大型バスの制動装置のリコールについて

リコール届出番号3191

平成25年7月18日、UDトラックス株式会社に車両を供給している三菱ふそうトラック・バス株式会社が下記のリコールを国土交通省に届出しました。

改善箇所説明図

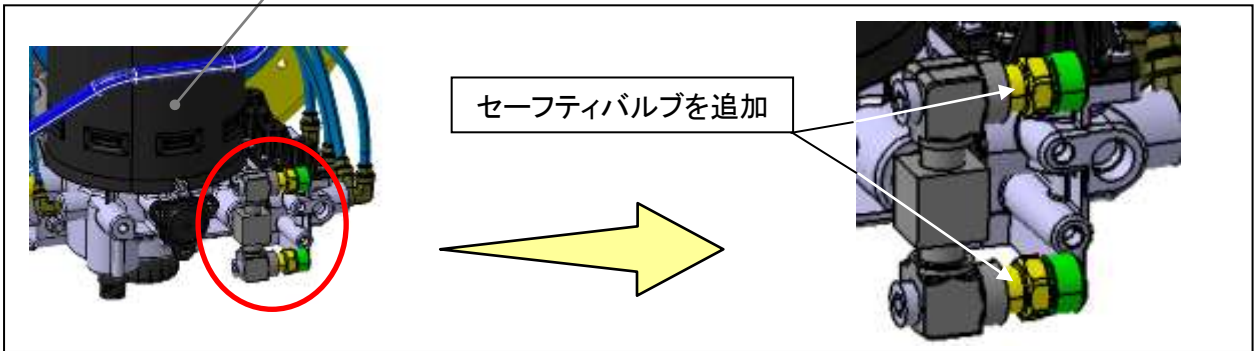
大型トラック・バスエアブレーキにおいて、セーフティバルブ（エアラインの保護を目的にエアラインが高圧になった場合に弁が開き圧力をさげるもの）のエア排出量が不足しているため、エアラインが高圧になることでASRバルブ（滑りやすい路面等でタイヤの空転を抑えるために一時的に制動をかける電磁弁）が誤作動し、ブレーキの引き摺りを起こすものがある。そのため、そのままの状態で使用を続けるとブレーキが過熱し、最悪の場合、火災に至るおそれがある。

改善措置の内容
 全車両、エアドライヤの出口にセーフティバルブを2個追加し、エア排出量を増加させる。また、ブレーキ周りを点検し、引き摺りの発生が確認された場合には、異常が認められた部品を良品に交換する。
